改善箇所説明図

不具合発生箇所
「IEB モジュール」

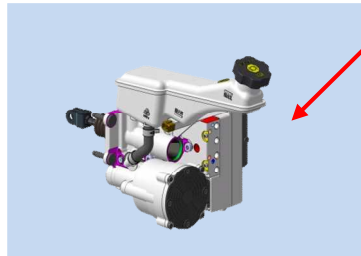
制動装置において、IEBモジュールのプログラムが不適切なため、モーターモーション検知センサーが異常信号を発生し警告灯が点灯した場合に、フェールセーフが働かずブレーキ制動補助が制限され、最悪の場合、制動距離が伸びるおそれがある。

全車両、IEB ソフトウェアを対策版に更新する。

識別：運転者席ドア開口部のドアロックストライカー下に黄色シールを貼付ける。
